OCTI/RID/CE/42/4a)

RID: 42. Tagung des Fachausschusses für die Beförderung gefährlicher Güter
(Madrid, 21. bis 25. November 2005)

**Thema: Von der Gemeinsamen Tagung in den Jahren 2004 und 2005 angenommene
Texte**

"5.2.1.9 Ausrichtungspfeile

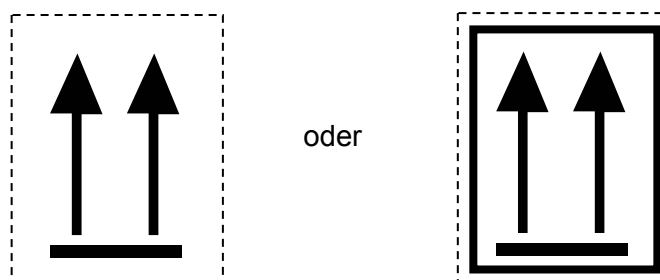
Folgenden neuen Unterabschnitt einfügen:

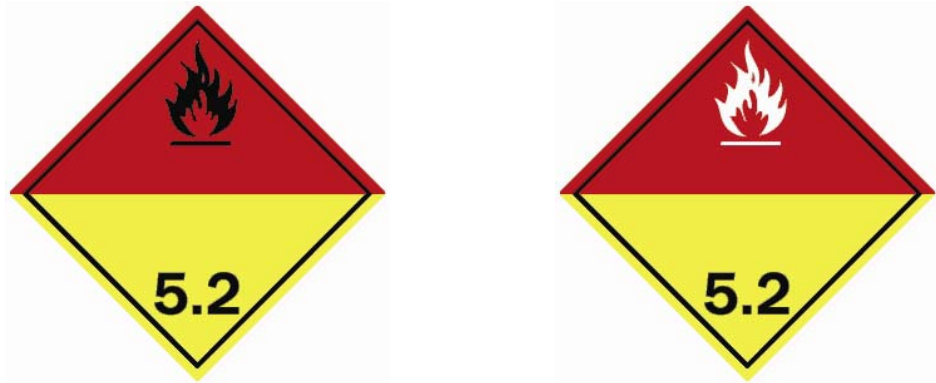
5.2.2.2.1.2 Einen zweiten Unterabsatz mit folgendem Wortlaut hinzufügen:

"Ungereinigte leere Druckgefäße für Gase der Klasse 2 dürfen mit veralteten oder beschädigten Gefahrzetteln für Zwecke der Wiederbefüllung bzw. Prüfung und zur Anbringung eines neuen Gefahrzettels gemäß den geltenden Vorschriften oder der Entsorgung des Druckgefäßes befördert werden."
